nos réf. : CR.2025. n°AIOT : 0100025775 RAPPORT DE L'INSPECTION DES INSTALLATIONS CLASSÉES

Objet : Projet de parc éolien de Landizes sur la commune de Sainte-Tréphine

Carte 61 : Risques de saturation visuelle avec l'effet cumulé du projet

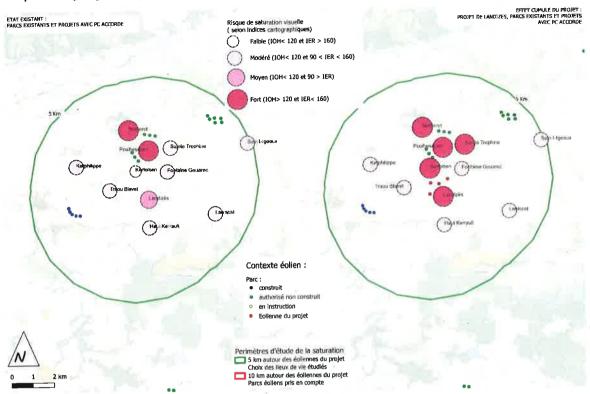
L'étude de saturation complétée révèle que le bassin de vie de 5 km autour du projet est en risque de saturation visuelle. En effet, les parcs existants et les projets dont le permis de construire est accordé limitent notamment les angles de respirations potentiels depuis tous les points de vue. L'effet cumulé du projet de Landizès vient renforcer les angles de visions occupés et diminuer certains espaces de respiration.

Le projet des Landizès est responsable du franchissement des seuils de saturation dans 4 cas qui ont fait l'objet d'une étude complémentaire, à savoir le bourg de Sainte-Tréphine, le lieu-dit « Poulhesquen », le lieu-dit « Landizès », le lieu-dit « Kerfolben » ainsi que le lieu-dit « Notheret » pressenti pour renforcer la saturation potentielle existante en augmentant le nombre de machines proches visibles.

L'étude de saturation visuelle met donc clairement en évidence les effets « fort » et « très fort » qu'a ce projet depuis plusieurs hameaux et lieux de vie.

D'ailleurs, l'Autorité environnementale (Ae) recommande dans son avis du 19/12/2024 « de démontrer par des illustrations adéquates les incidences paysagères pour les riverains les plus proches du parc et de prévoir si nécessaire des mesures de réduction ».

- « de présenter une estimation des espaces d'occupation des horizons et des espaces de respiration à partir des points de vue présentant des sensibilités en intégrant le relief, les bâtiments et le couvert végétal existants;
- de prendre en compte les réactions des riverains à ces simulations pour justifier les choix effectués et s'assurer de l'acceptabilité du projet ».

Carte n'S1 - Projet et sensibilité en phase d'exploitation pour les chiroptères an printemps et à l'automne

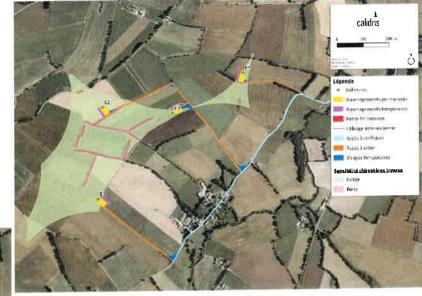
De même, sur les cartes de sensibilité en phase d'exploitation, la zone de survol des pales n'est pas représentée pour les éoliennes. Or, pour certaines éoliennes très proches de haies comme E2 et E4, il est nécessaire de voir si les pales sont amenées à les survoler.

Il a donc été demandé au pétitionnaire de compléter son dossier en reprenant toutes les cartes d'enjeux à l'échelle de l'aire d'études immédiate (AEI) et non uniquement de la zone d'implantation potentielle (ZIP) et de faire apparaître la zone de survol des pales de chaque éolienne sur les cartes en phase d'exploitation.

Le pétitionnaire a rajouté la zone de survol des pales sur les cartes en phase d'exploitation mais n'a pas élargi la synthèse cartographique à l'AEI, indiquant que les enjeux se concentrent sur la zone d'implantation accueillant les éoliennes.
